### ACLARACIÓN No.2

Licitación Pública Nacional  
MSPS/GI-01/2019

### PROYECTO DE OBRA PÚBLICA: “CONSTRUCCIÓN MACRO DISTRITO DE SALUD DE COFRADÍA”

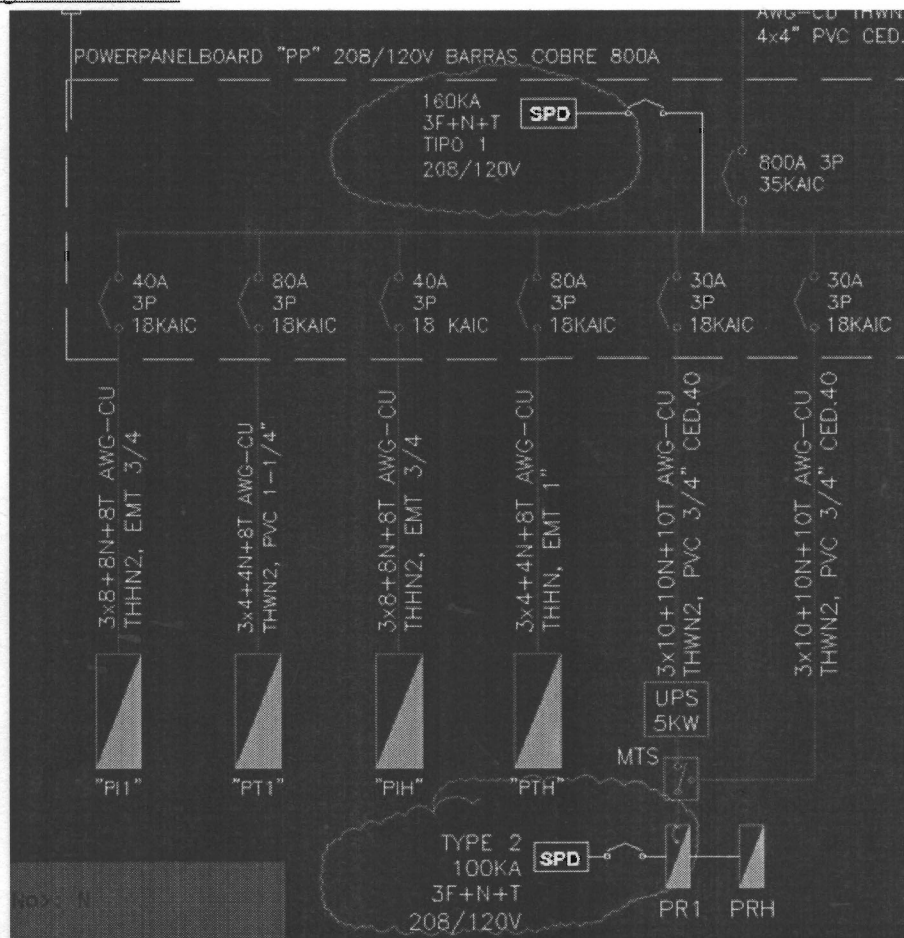
19. Ítem 8.1.1 al Ítem m al 8.1.10 No hay detalle de materiales que se usara en dichas actividades.

**Respuesta:** los mismos se detallan en el plano AQ-2.03 Detalle de Puertas Metálicas

Ver diagrama unifilar:

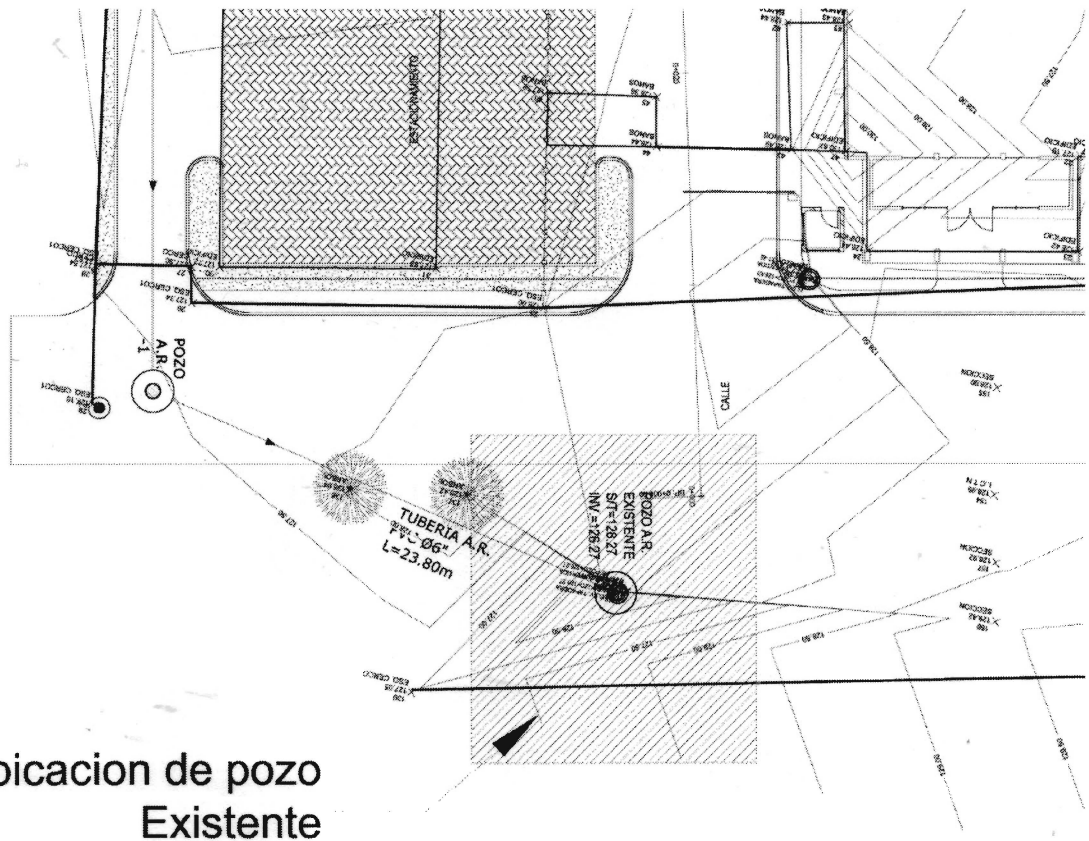
20. En el ítem 14.1.2 en una de los formatos entregados indica: SUPRESOR DE PICOS (SPD) TYPE 1, 160 KA, 208/120V, 3F+N+T, INSTALADO SUPERFICIALMENTE EN GABINETE DEL PANEL RESPECTIVO USO INTERIOR. En otro de los cuadros indica: SUPRESOR DE PICOS (SPD) TYPE 2, 100 KA, 208/120V, 3F+N+T, INSTALADO SUPERFICIALMENTE EN GABINETE DEL PANEL RESPECTIVO USO INTERIOR (PANELPR). Favor aclarar cuál es el correcto.

**Respuesta:** Los dos están correctos. El supresor de 160kA va instalado en el panel principal. El supresor de 100kA va instalado en el panel regulado PR. Por lo tanto, son ítems distintos.
